Kadaster Apeldoorn
Brandcompartimentering lifthal
Nota van Inlichtingen d.d. 15-12-2021
Toelichting positie/plaatsing brandwerend rolscherm in kelder

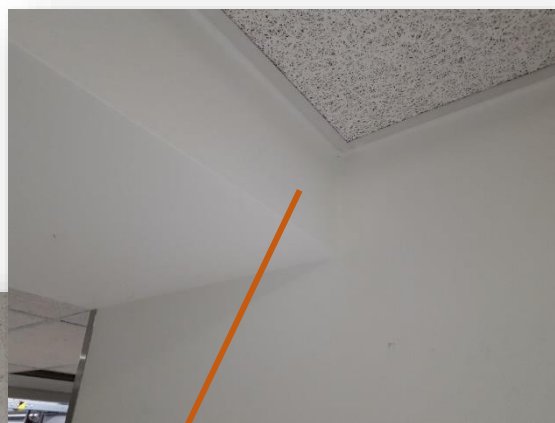
Rolscherm aan deze
van de betonbalk

Vrije hoogte tussen vloer en onderzijde
betonbalk 2170 mm
